工程指示 / 要求簡箋(E.I.)

工程指示編號：EI / 7829 / 24 修改版次：-
 工程編號：J - 858 工程名稱：將軍澳日出康城 11
 工程項目：幕牆 大貨室內鋁板收口 陣底和企身 (25mm 見光) 地盤用
 (ACAD AGBF AB) 石矢牆
 收件人：生統 發件人：Paul Wong 日期：23/05/2024

美特鋁質有限公司
MIDI ALUMINIUM FABRICATOR LTD.

項目: 日出康城11期地盤
有關額外提供石矢牆企身和陣底 室內收口 (25 mm 深)事宜

10TH_12TH_39TH_41ST-52ND FLOOR PLAN - TOWER_1
(36 STOREYS)

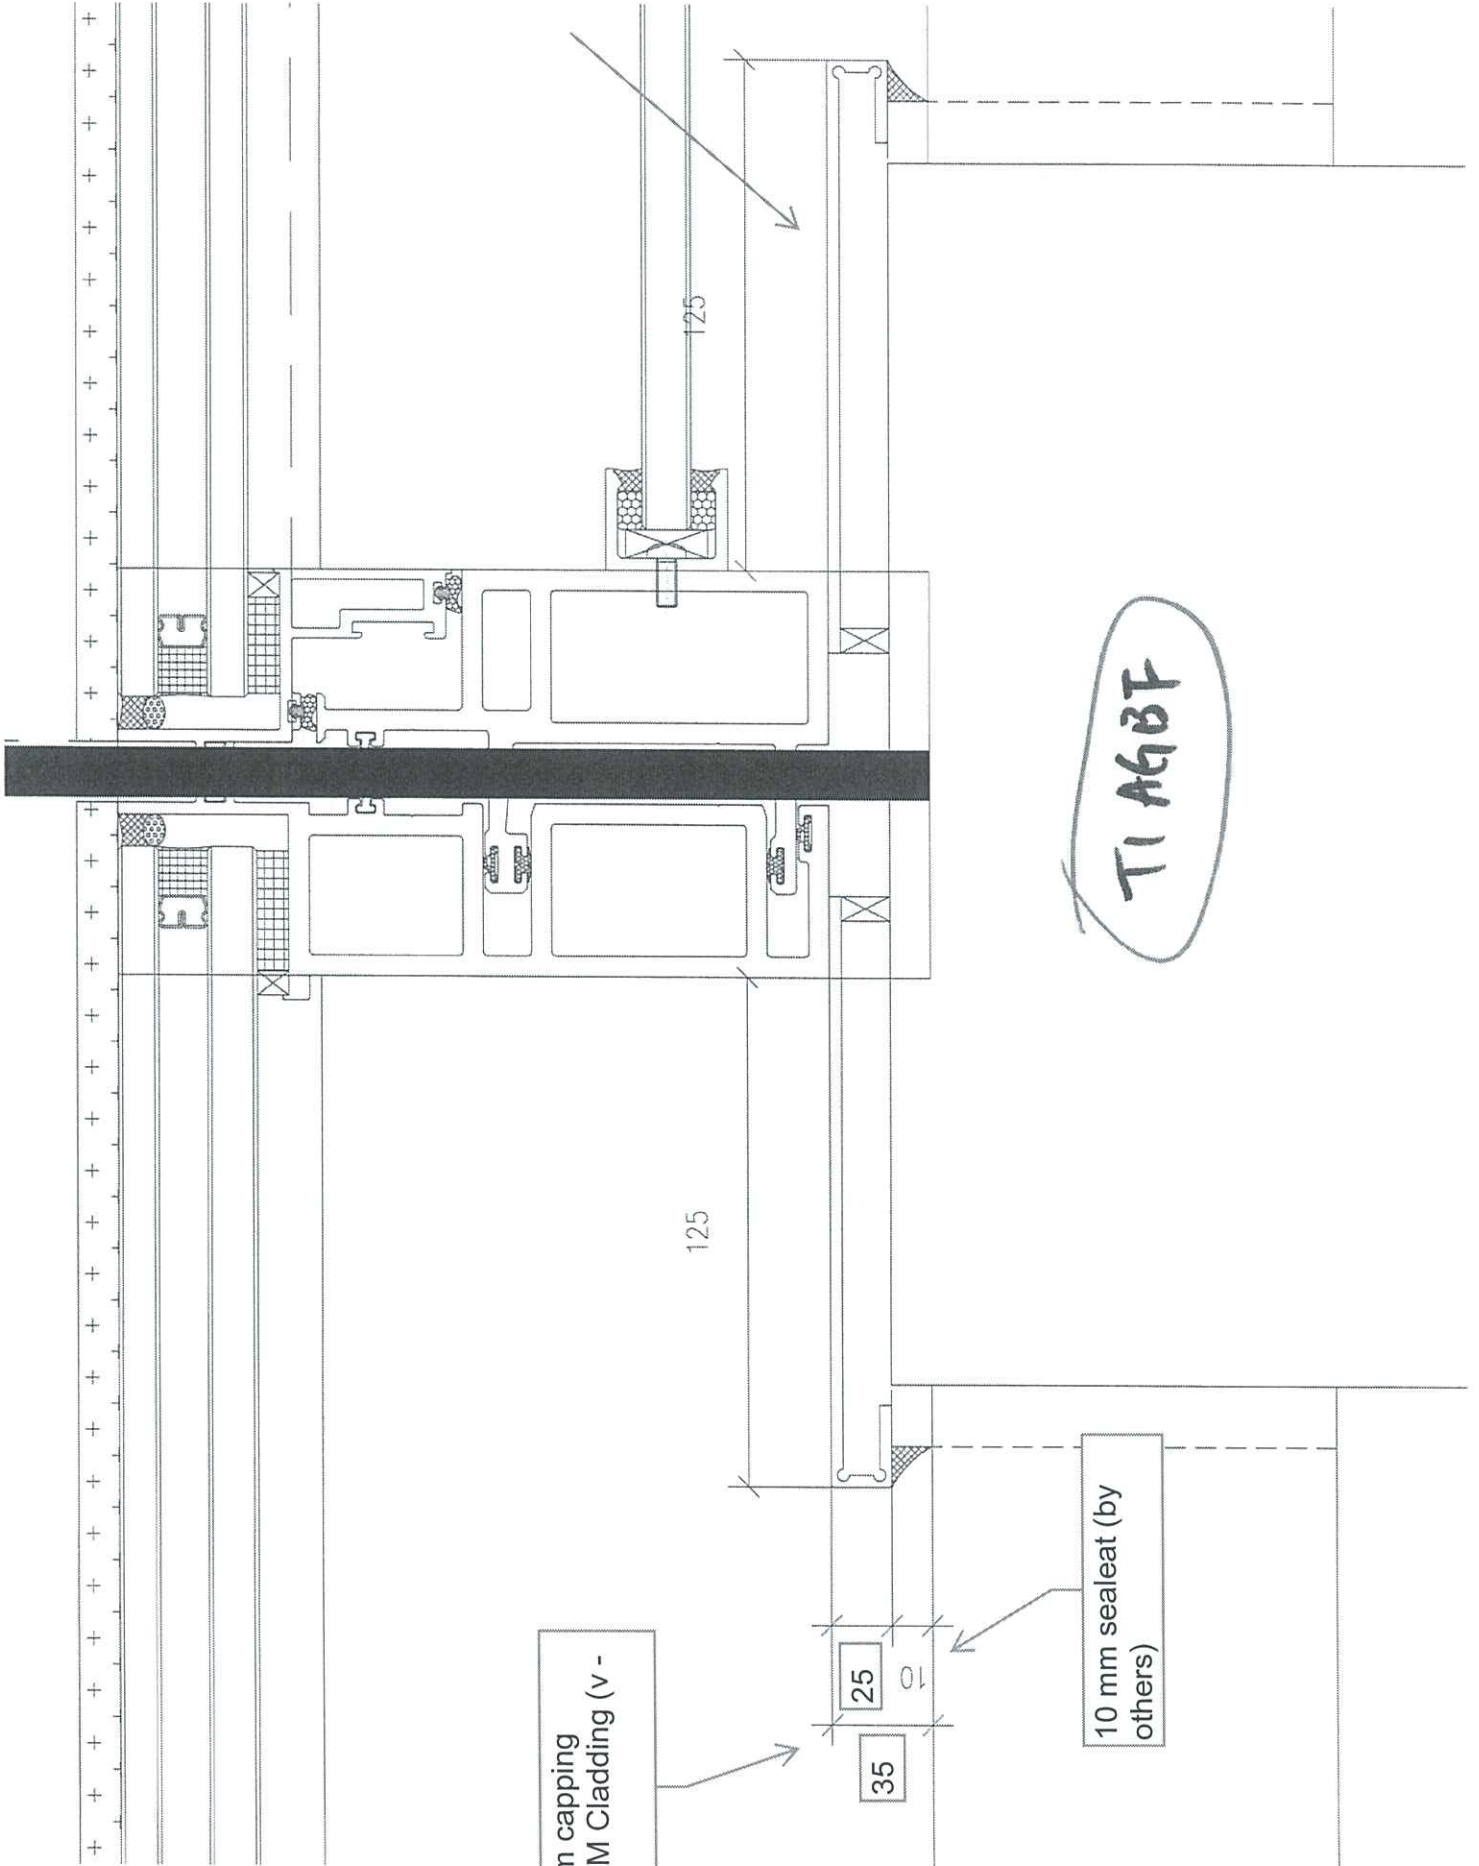
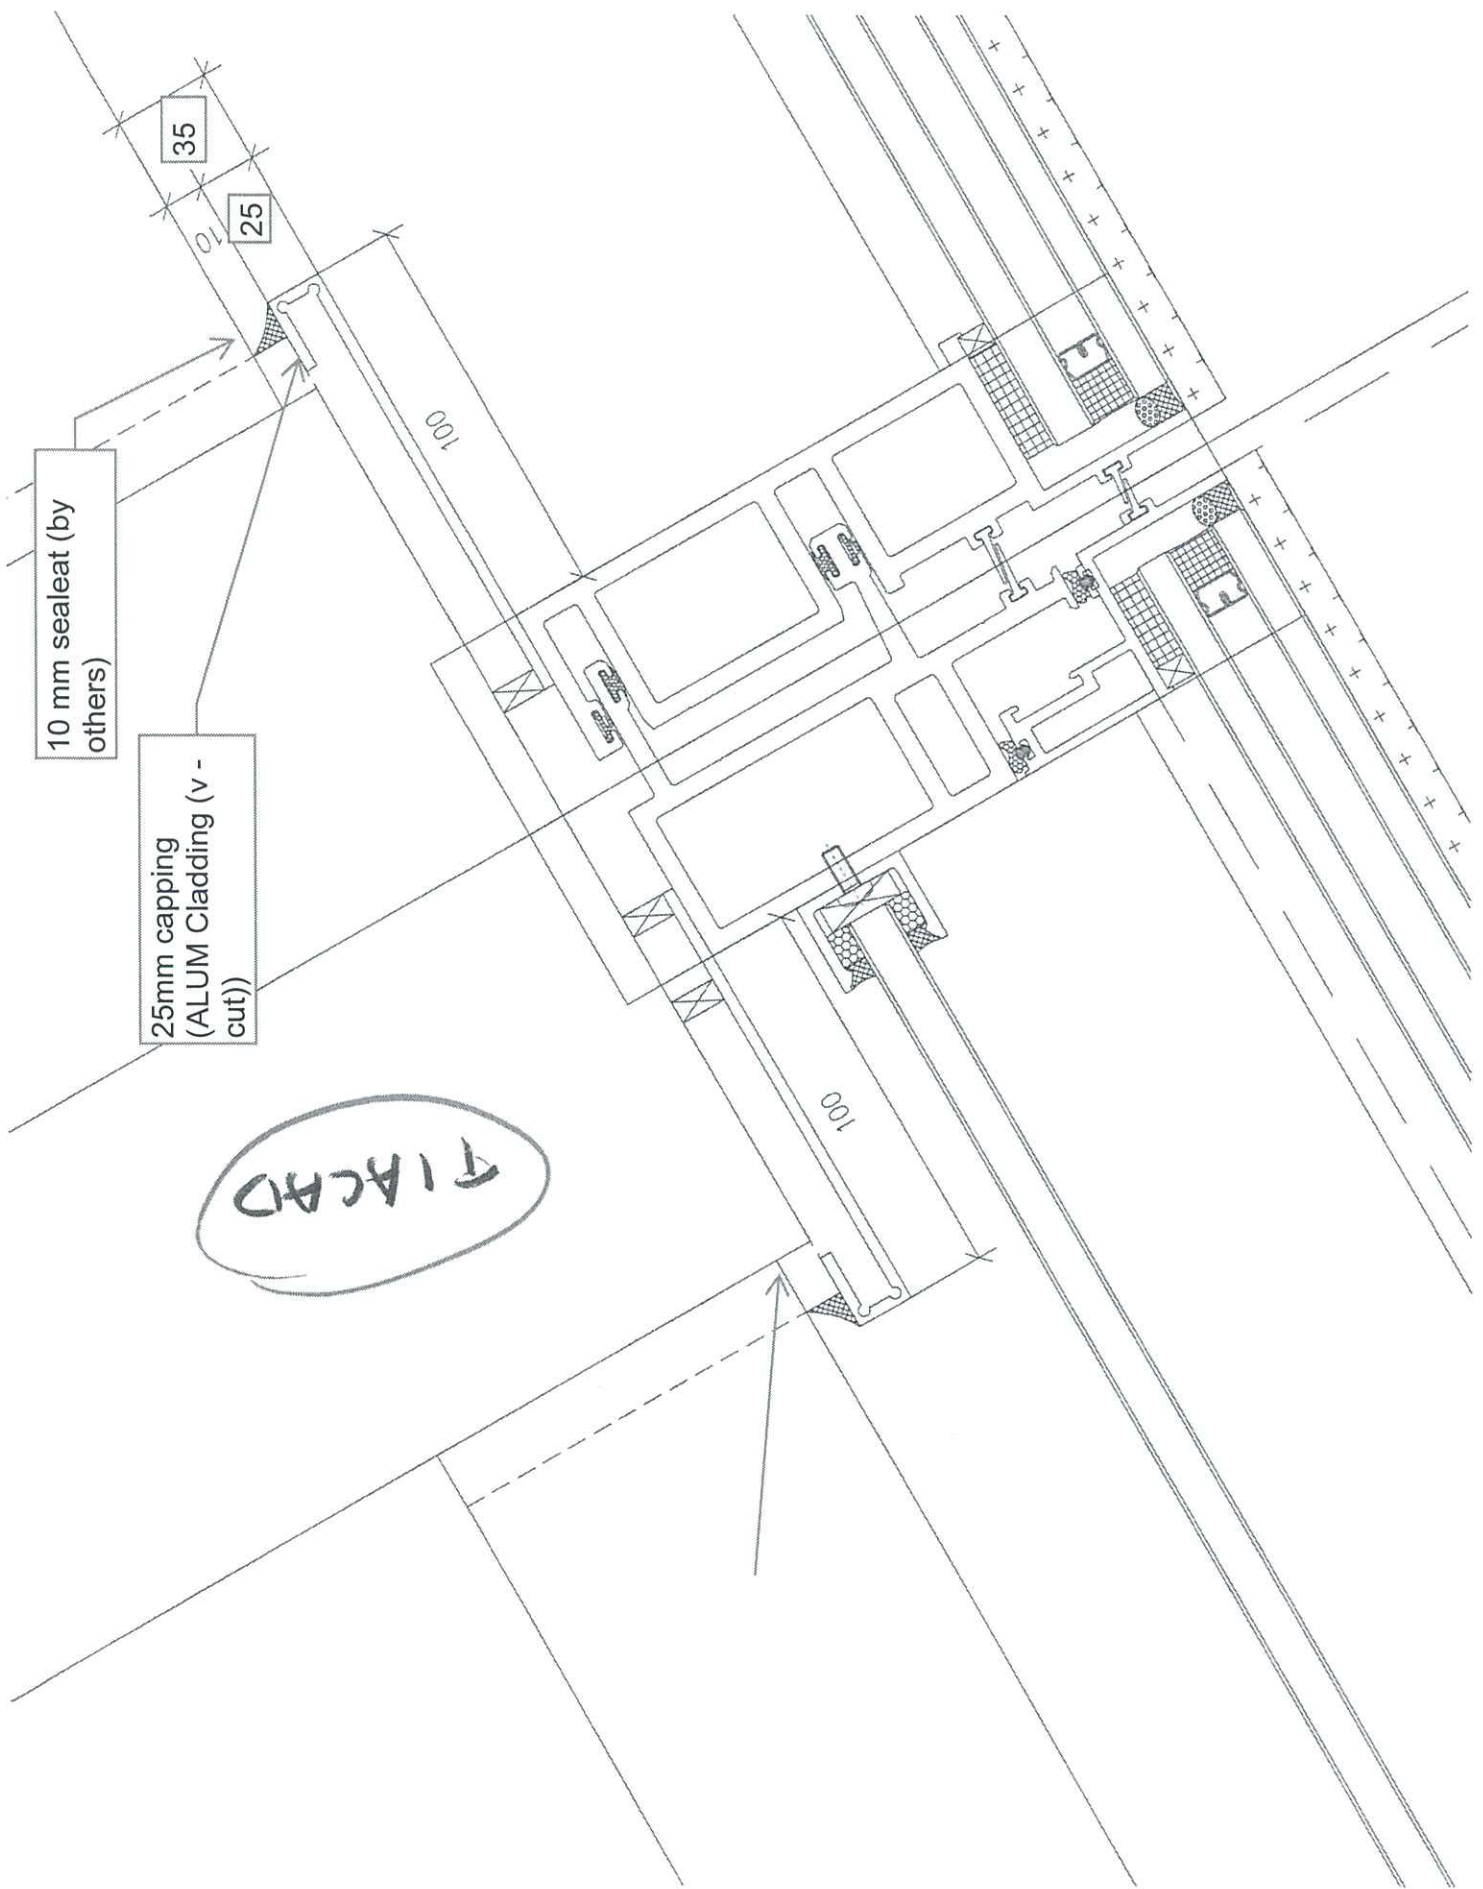
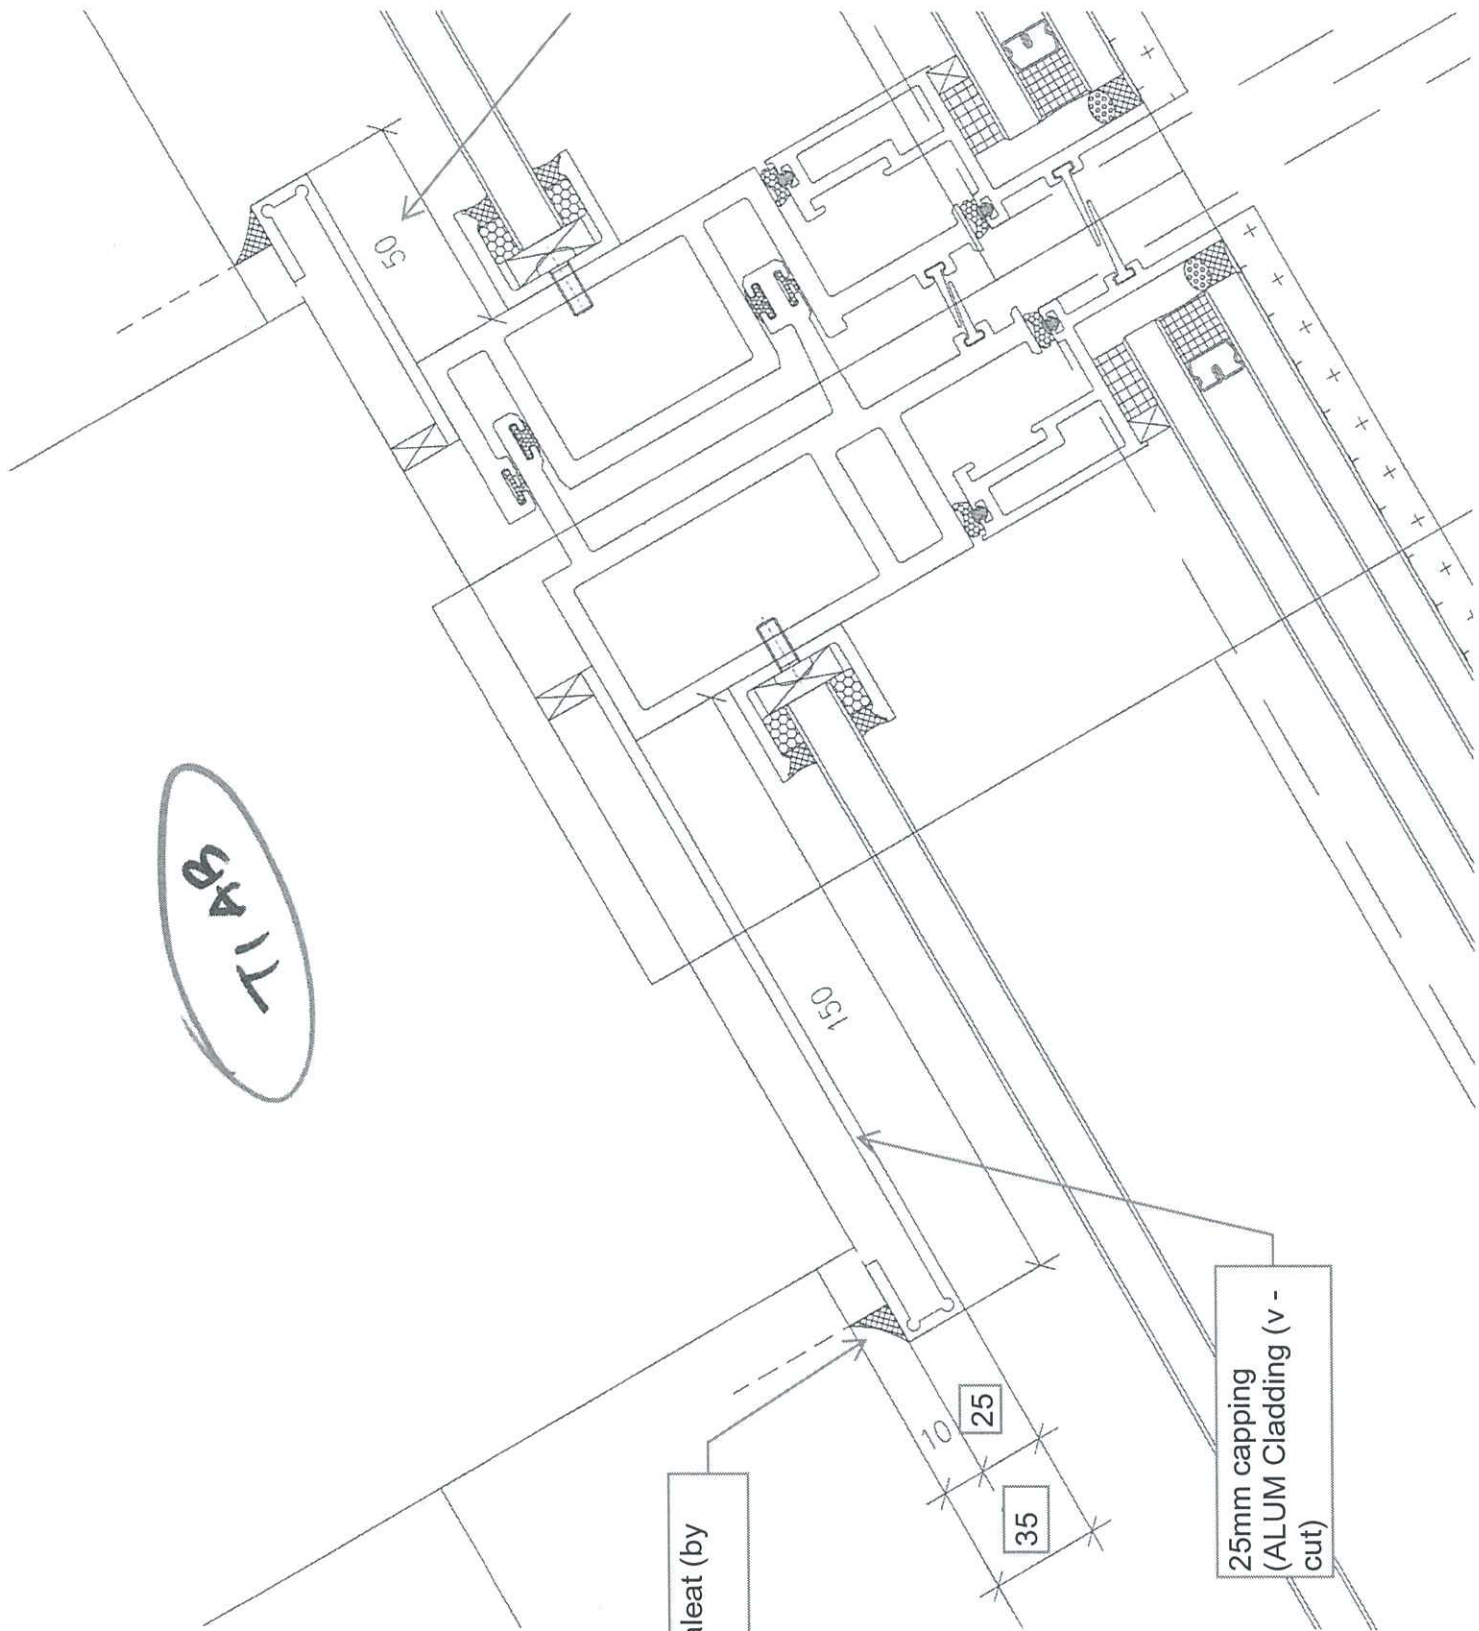
因應業主要求, 需本司提供收口鋁板於石矢牆企身和陣底室內收口 (25 mm 深), 附上位置圖和 Detail。

請留意原本企身為唧膠收口, 現改為新增收口鋁板。原陣底的鋁料為(15mm 深)已訂料, 鋁料將會被報廢。改為 25mm 收口鋁料。報價將另附上。

幕牆室內收口鋁板
主要求後加

幕牆室內收口鋁板業
主要求後加

幕牆室內收口鋁板業
主要求後加
